Umwelt-, Verkehrs- und Energiekommission
Basel, 14. März 2018

Bericht der Umwelt-, Verkehrs- und Energiekommission

**zum Ratschlag zur Erhöhung der Verkehrssicherheit in der
St. Alban-Anlage und für die Umgestaltung der Tramhaltestelle
St. Alban-Tor**

Abbildung 2: Geplante Situation an der Haltestelle St. Alban-Tor

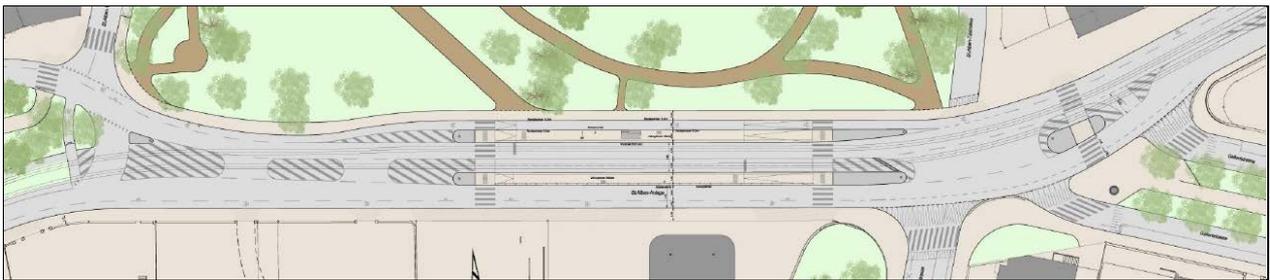
Die St. Alban-Tor-Anlage erfordert eine Haltestellenlösung, die den heutigen Strassenquerschnitt beibehält. Ohne Eingriff in die Anlage ist eine eigene Spur für den MIV stadteinwärts nicht möglich, auch nicht unter Verzicht auf den Velostreifen. Der Velobypass nimmt hingegen weniger Platz in Anspruch, was es ermöglicht, zumindest den Velofahrenden die Fahrt durch die Kaphaltestelle zu ersparen.

Mit der skizzierten Lösung wird der MIV hinter einem in der Kaphaltestelle stehenden Tram aufgehalten. Gemäss Verkehrszählungen führt dies in der Morgen- und Abendspitze zu kleinen Rückstaus. Diese werden aber nie so gross, dass ein Abbiegen aus der Zürcherstrasse in die Gellertstrasse verunmöglicht wird. In die Gegenrichtung bleibt es beim Status quo.

Abbildung 3: Haltestelle St. Alban-Tor mit eigener Spur für den MIV

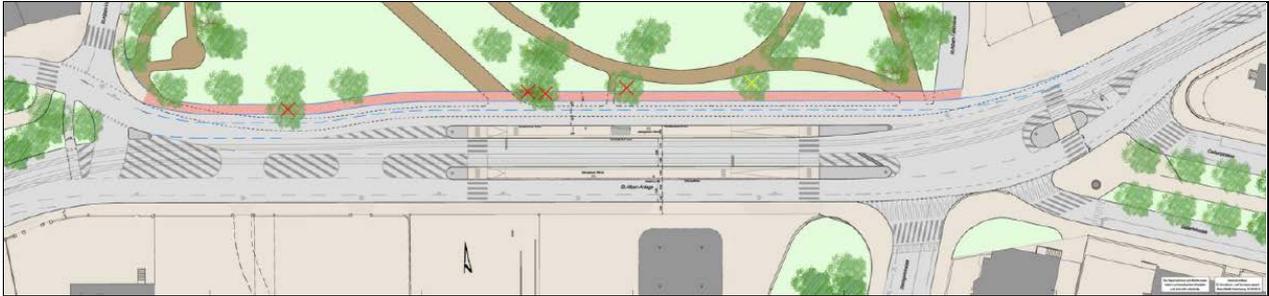
Einer eigenen Spur für MIV und Veloverkehr neben der Haltestelle würden gemäss Verwaltung vier oder fünf Bäume und 150 Quadratmeter Grünfläche zum Opfer fallen (vgl. Abbildung 3). Auf-

grund der Topografie der Anlage müssten zusätzliche Stützmauern gebaut werden. Da sich die Anlage in der Grünanlagenzone befindet, wäre zudem eine Umzonung nötig.

Für die Kommissionsmehrheit steht fest, dass ein Eingriff in die St. Alban-Anlage nicht in Frage kommt. Sie begründet dies wie folgt:

Abbildung 2: Berechnung der maximalen Rückstaulängen in den Morgen- und Abend-Spitzenstunden (MSP und ASP)

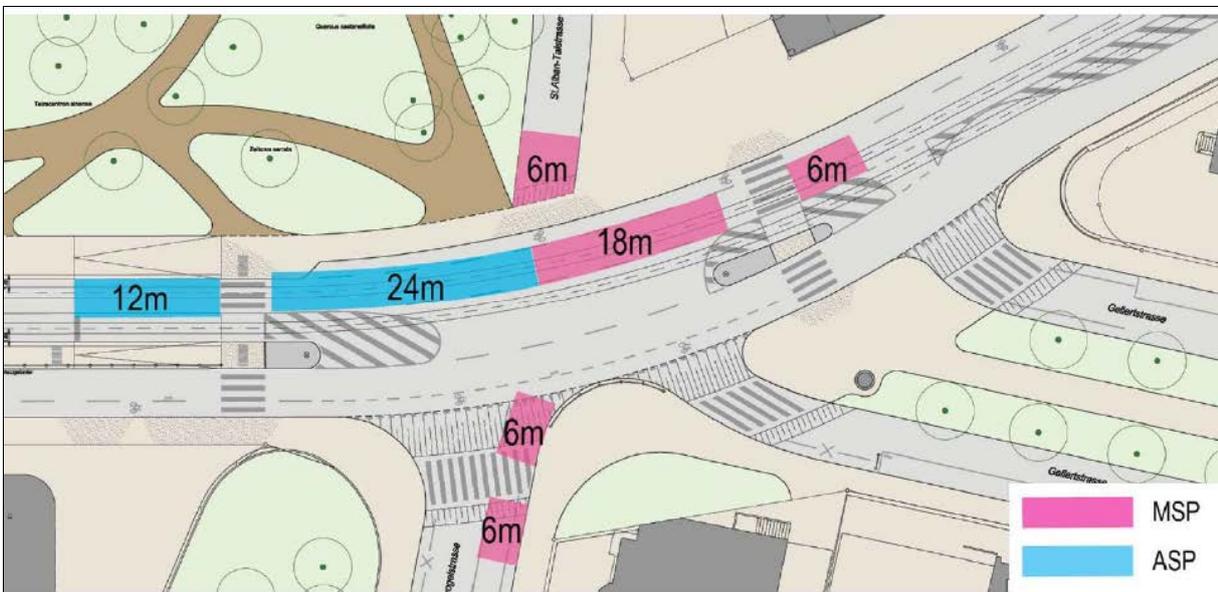
Ohne zusätzliche Fahrspur für den MIV bei der Haltestelle St. Alban-Tor wird es grössere Rückstaus geben. Berechnet wurde eine Rückstaulänge von bis zu 60m in der Morgenspitze zwischen 7 und 8 Uhr (Abbildung 2). Zudem ist bei einem Notfall der Weg stadteinwärts für die Blaulichtorganisationen blockiert: dies erhöht das Sicherheitsrisiko erheblich.

Abbildung 3: Die von der Minderheit der UVEK bevorzugte Variante ohne Mischtrasse

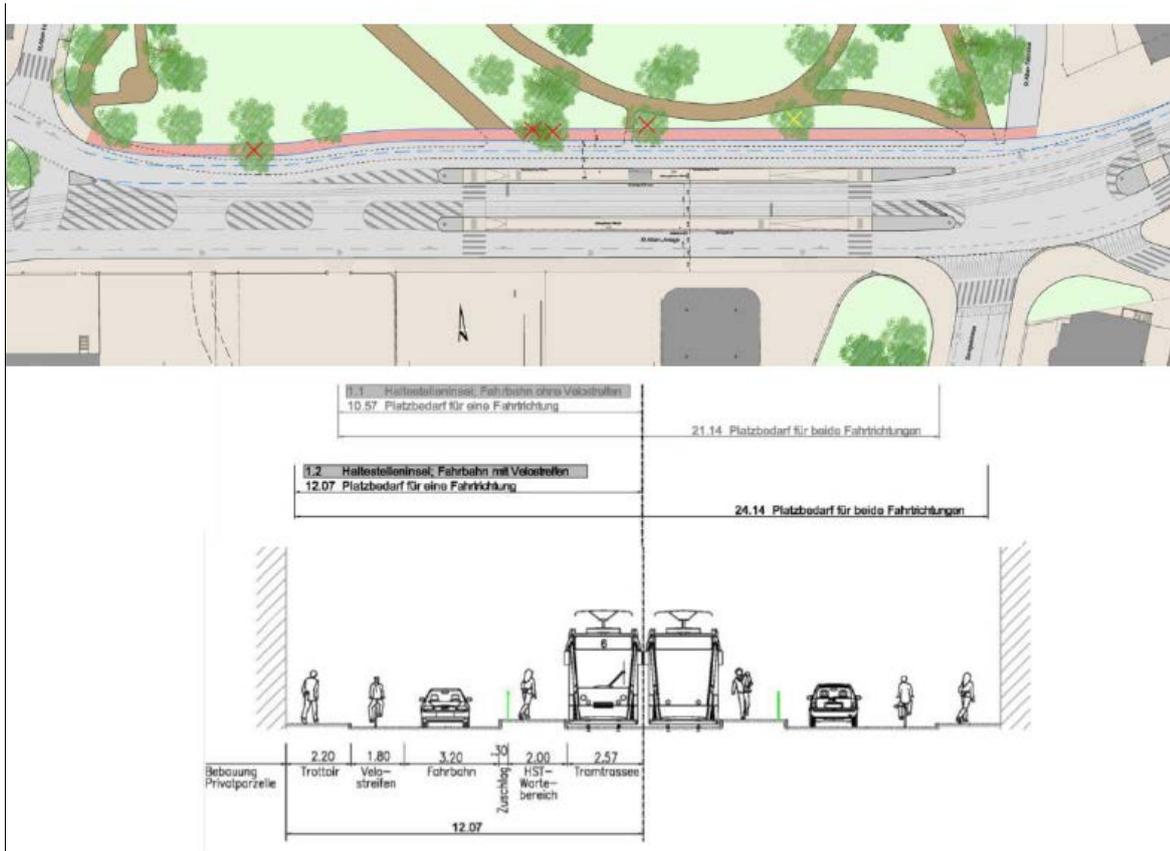
Eine zusätzliche Fahrspur für den MIV bei der Haltestelle St. Alban-Tor würde den Rückstau des MIV verhindern und garantiert ein rasches Durchkommen der Blaulichtorganisationen (s. Abbildung 3).

Die St. Alban-Tor-Anlage müsste um etwa drei Meter entlang der Fahrbahn mittels Stützbauwerken zurückgebaut werden. Dabei müssten maximal fünf Bäume gefällt werden. Für die Fussgänger, welche wie bisher durch die St. Alban-Tor-Anlage gehen, ergeben sich gegenüber heute keine Nachteile.
